PIIA – Construire un bâtiment de six étages à usages résidentiel et commercial – 95, rue Eddy – District électoral de Hull-Wright – Steve Moran

R-CCU-2023-05-29/73

Dérogations mineures – Construire un bâtiment de six étages à usages résidentiel et commercial – 95, rue Eddy – District électoral de Hull-Wright – Steve Moran

PIIA - Construire un bâtiment de six étages à usages résidentiel et commercial – 95, rue Eddy – District électoral de Hull-Wright (7) – Steve Moran

Annexe 5 : Plan d'implantation proposé et identification des dérogations mineures

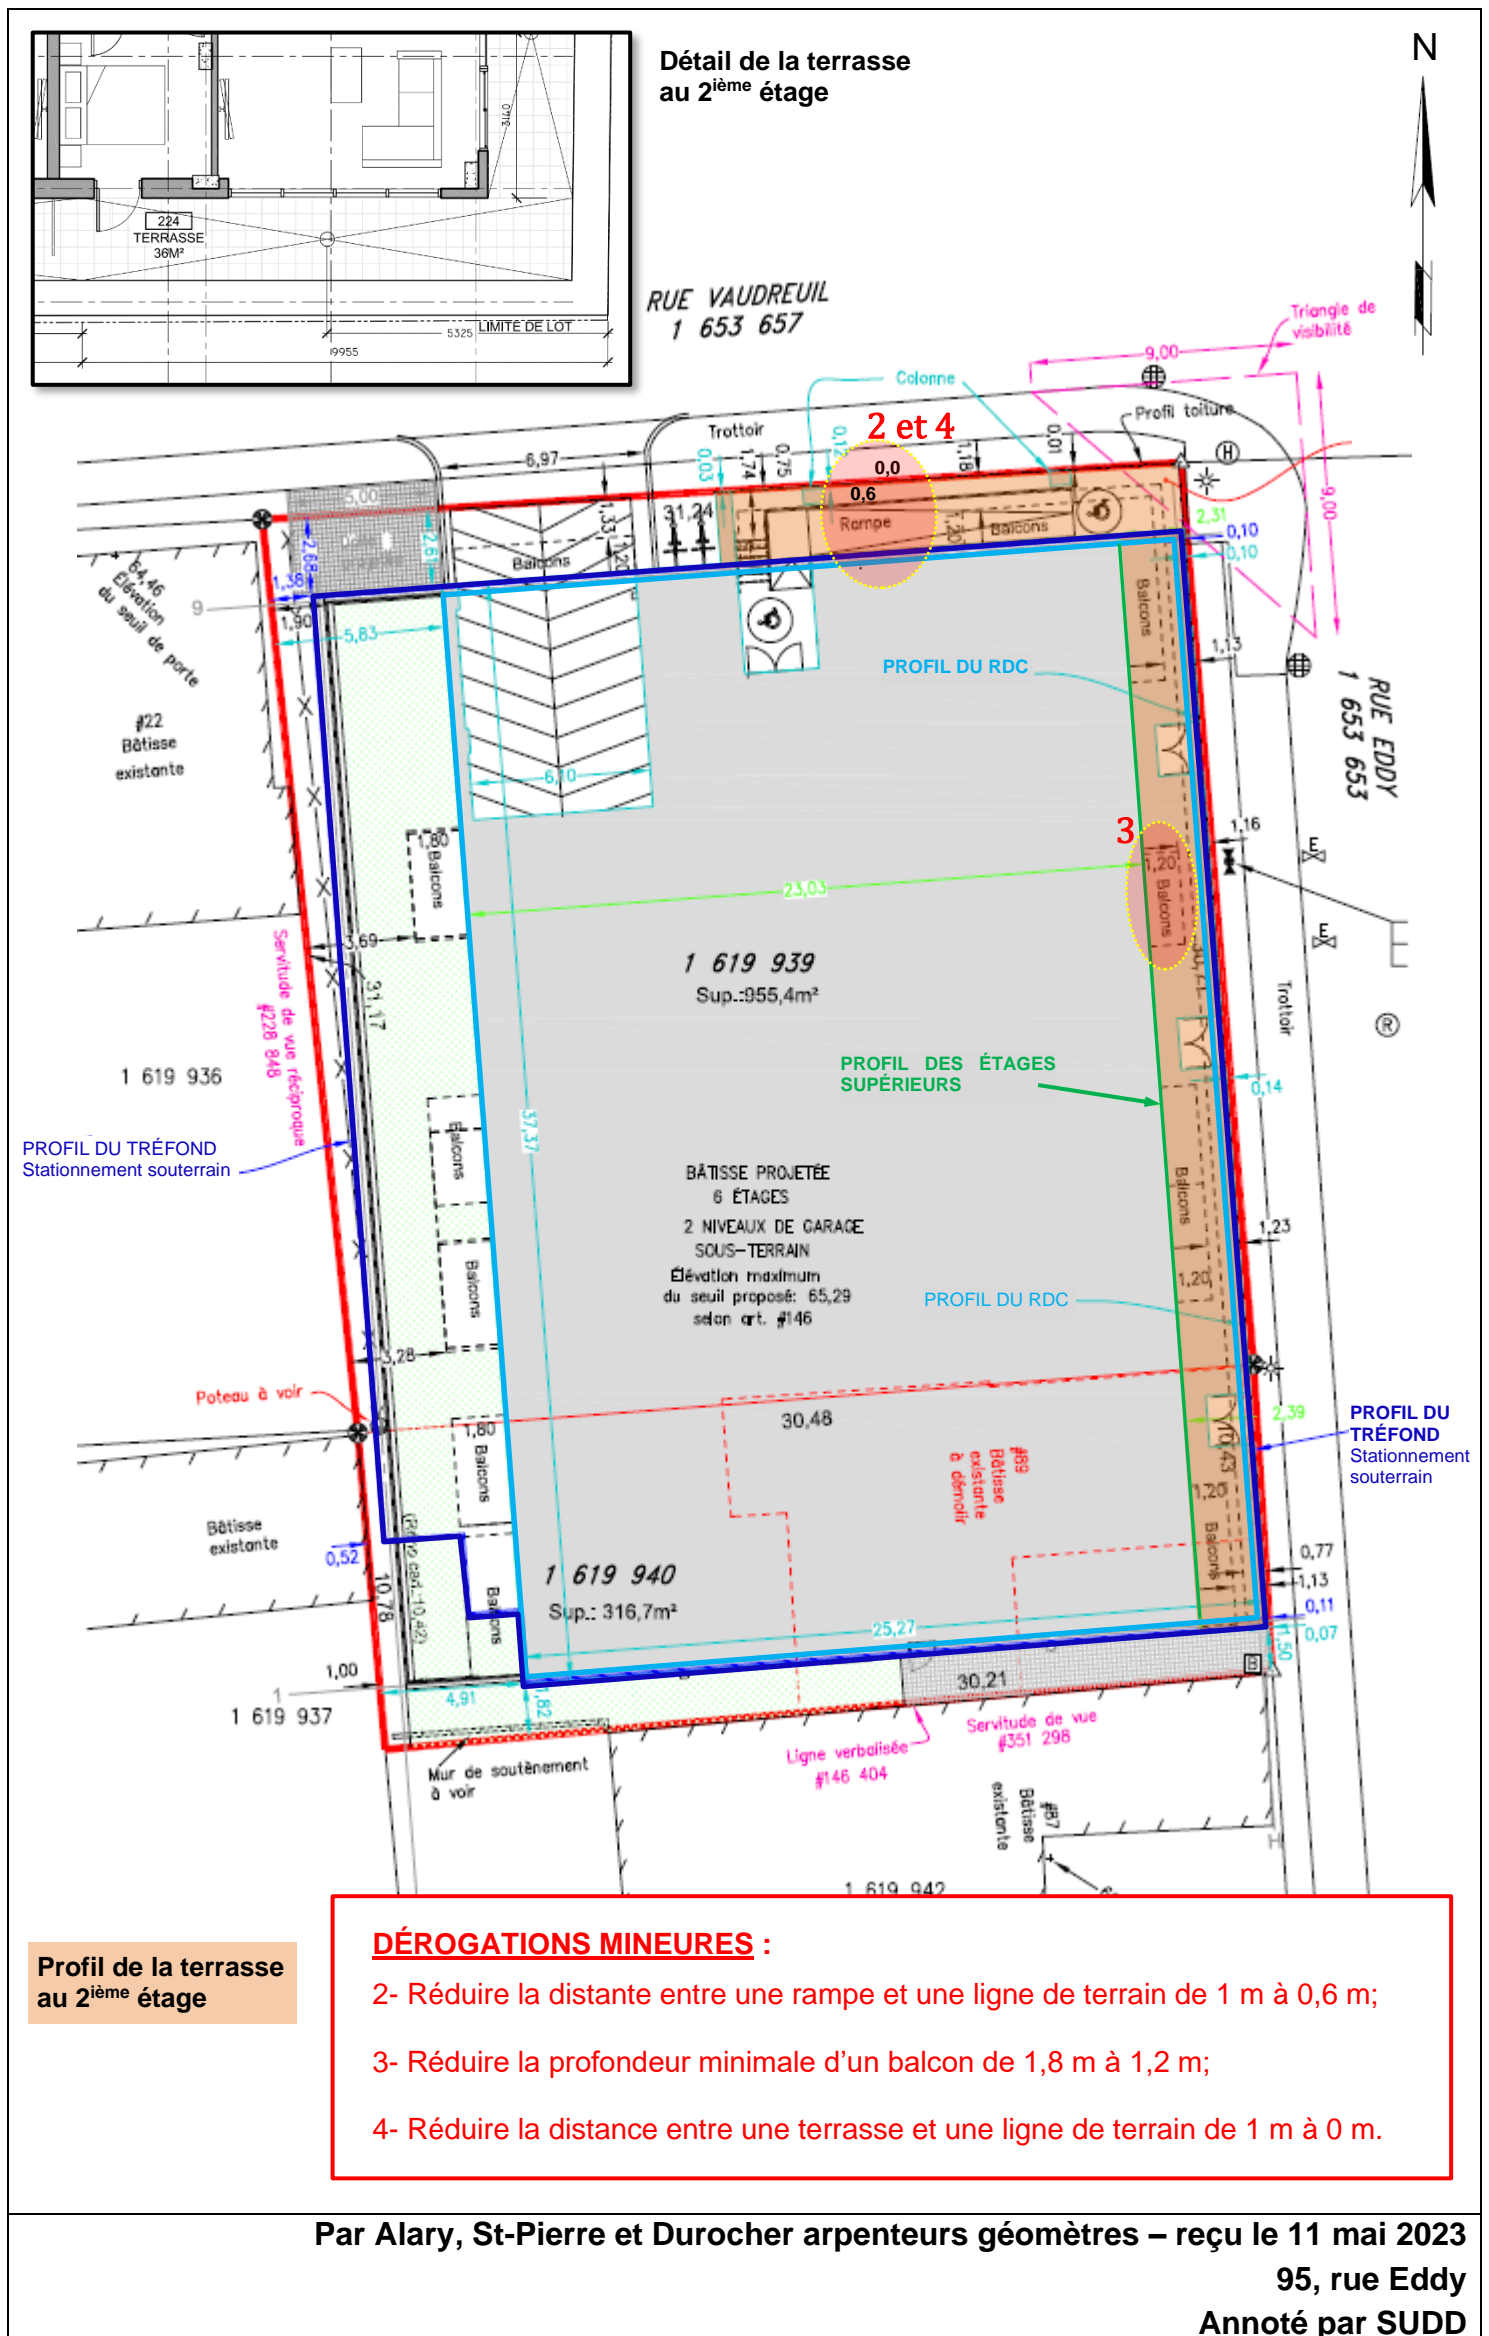
- Le SUDD n'est pas en faveur de recommander les deux dérogations suivantes :
- *Réduire la largeur d'une allée de circulation intérieure de 6 m à 5,5 m :*

- La personne requérante pourrait revoir l'aménagement du sous-sol, supprimer quelques cases de stationnement afin de se conformer et assurer plus de sécurité des déplacements;

- *Réduire la profondeur minimale d'un balcon de 1,8 m à 1,2 m :*
- La personne requérante pourrait aménager les balcons avec une profondeur de 1,8 m. Ces balcons seraient alors en alignement avec la terrasse prévue au premier étage où une non-conformité a été décelée (cette terrasse s'étend jusqu'à la ligne de rue – distance minimale de 1 m non respectée) et pour laquelle le SUDD recommande la dérogation mineure.

Dérogation 2 : réduire la distance entre une rampe et une ligne de terrain de 1 m à 0,6 m (art. 183 et 198)	<input checked="" type="checkbox"/>	<input type="checkbox"/>	Oui il est difficile de modifier l'emplacement de la rampe d'accès car elle demandera de revoir la structure du bâtiment.	En accord	Il est difficile de modifier le projet, afin de répondre à cette disposition, sans impliquer une restructuration importante de la volumétrie et de la structure du bâtiment projeté.

Dérogation 3 : réduire la profondeur minimale d'un balcon de 1,8 m à 1,2 m (art. 691)	<input checked="" type="checkbox"/>	<input type="checkbox"/>	Oui, la volonté de proposer des balcons aux habitants alors que ce n'est pas imposé au règlement, part d'une volonté de créer un cadre de vie le plus agréable possible. Cependant, la modification à 1m80 entraine le non-respect de la limite de 1m entre le balcon et la limite de terrain ce qui est impossible au règlement. Dans l'autre sens, la modification entraine une restructuration des habitations et donc une diminution du cadre de vie des habitants ce qui est à l'encontre de la démarche initiale.	En désaccord	Il ne serait pas difficile de modifier le projet pour respecter la disposition particulière prévoyant des balcons de 1,8 m de profondeur minimum. La personne requérante pourrait rendre conforme la profondeur des balcons sans modifier le projet et ajouter la non-conformité de la distance entre un balcon et une ligne de terrain à la dérogation mineure relative à la réduction de la distance entre une terrasse et une ligne de terrain qui est une dérogation mineure à la même disposition.

Dérogation 4 : réduire la distance entre une terrasse et une ligne de terrain de 1 m à 0 m (art. 183 et 198)	<input checked="" type="checkbox"/>	<input type="checkbox"/>	Oui il est difficile de modifier cette distance car les terrasses se situent sur le basilaire du rdc. Si cette distance est respectée, les terrasses s'intègrent ainsi architecturalement et les retirer serait contraire à la volonté initiale d'offrir le meilleur cadre de vie possible aux résidents.	En accord	Il est difficile de modifier le projet pour le rendre conforme à la réglementation, car la personne requérante serait contrainte de supprimer la terrasse proposée ou de réduire les dimensions du bâtiment. L'aménagement et l'organisation de chacun des logements prévus seraient à revoir et leur nombre diminué si le bâtiment était d'une forme différente. Il faut noter que le mur d'un bâtiment peut être positionné à 0 m d'une ligne de rue dans la zone visée.

- Réduire la distance minimale entre une rampe d'accès extérieure ouverte et une ligne de terrain de 1 m à 0,6 m ;
- Réduire la distance minimale entre terrasses et balcons d'une ligne de terrain de 1 m à 0 m.

- Réduire la largeur minimale d'une allée de circulation intérieure de 6 m à 5,5 m;
- Réduire la profondeur minimale d'un balcon de 1,8 m à 1,2 m.

Annexe 7 : Plan d'aménagement paysager proposé

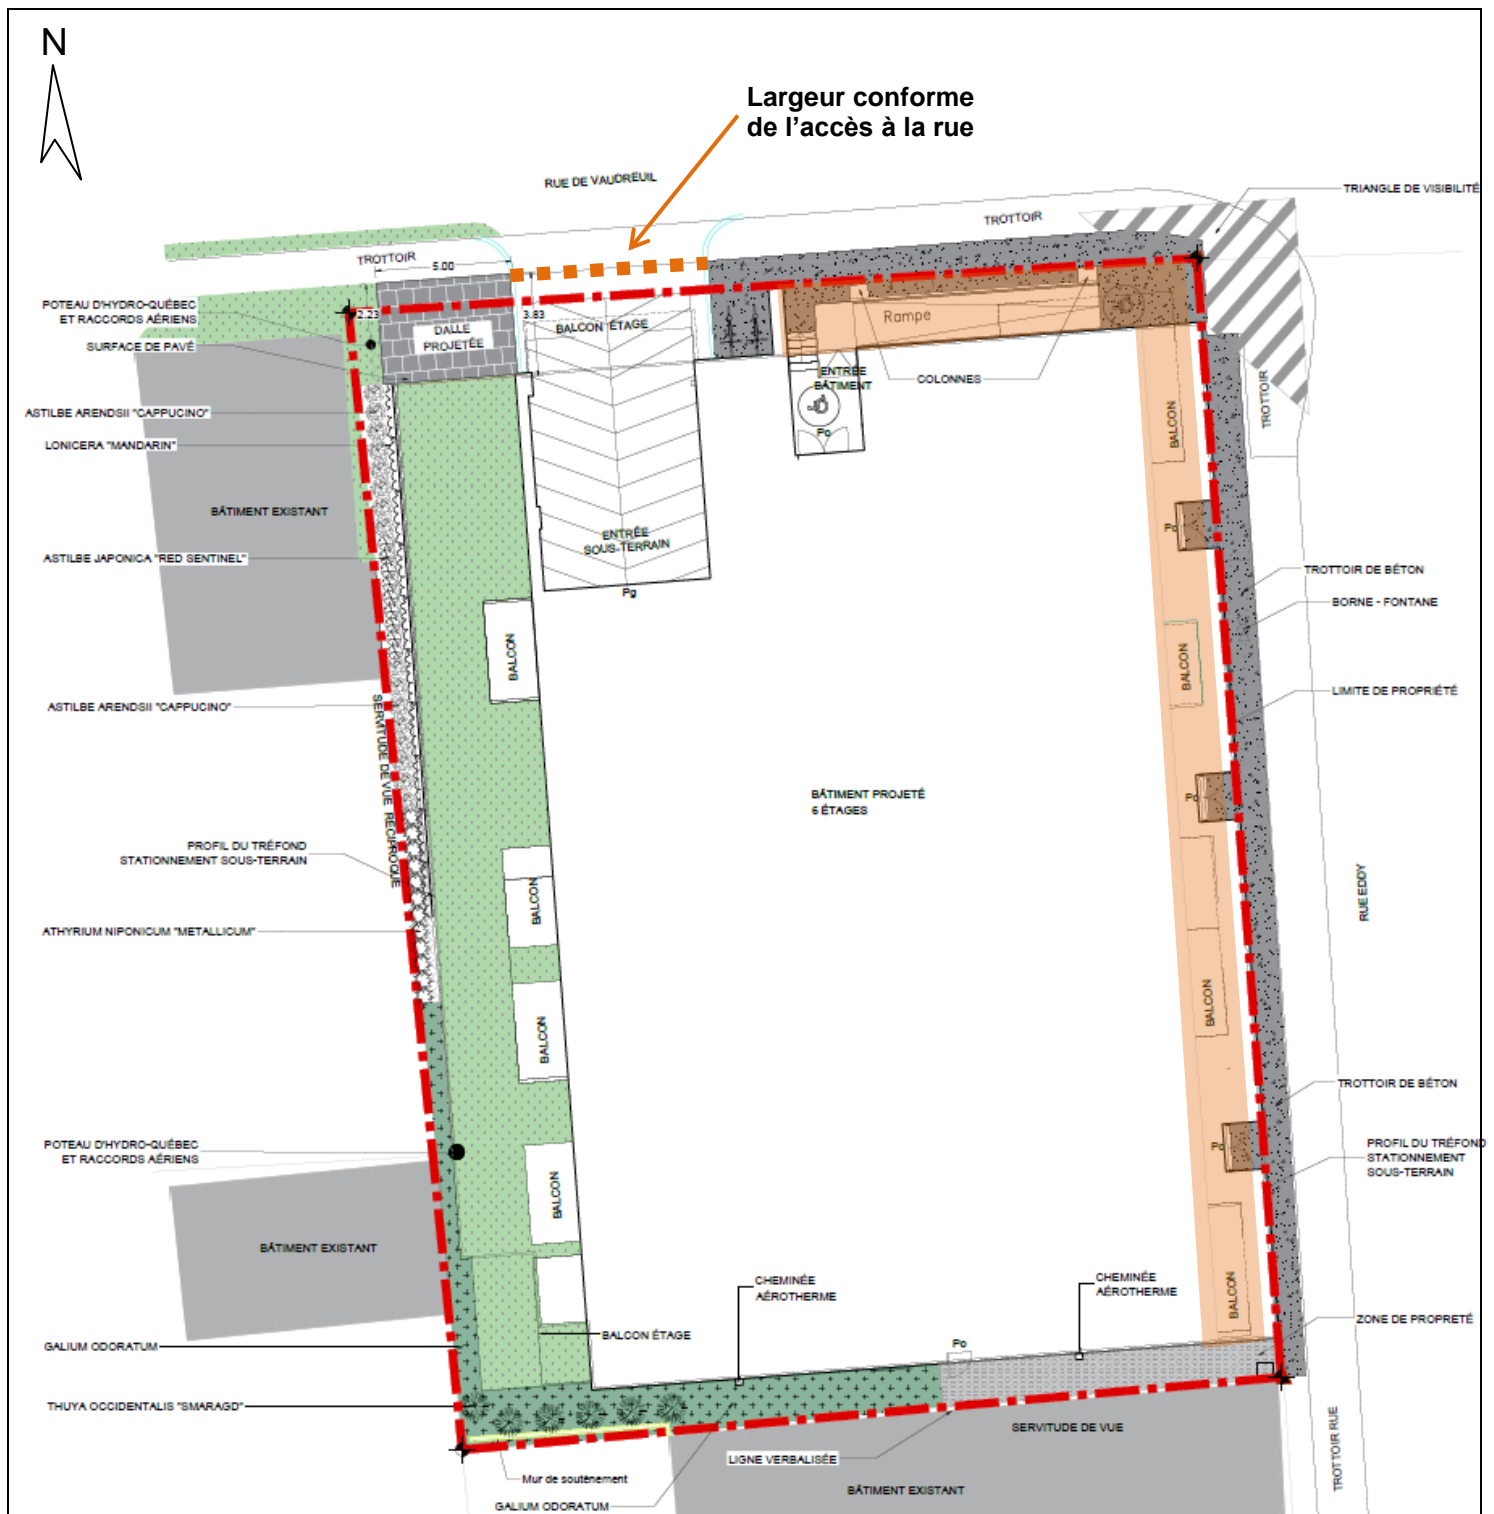
d) Est-ce que le projet privilégie la plantation de conifères dans la partie nord des propriétés pour réduire l'effet refroidissant?	N/A	Les superficies des espaces extérieurs ne permettent pas la plantation de tels végétaux	Critère non satisfait

- Tableau B1, objectif 9°, critère d : Le projet ne prévoit aucun aménagement paysager dans la cour située au nord et donnant sur la rue Vaudreuil afin de permettre la plantation des conifères.
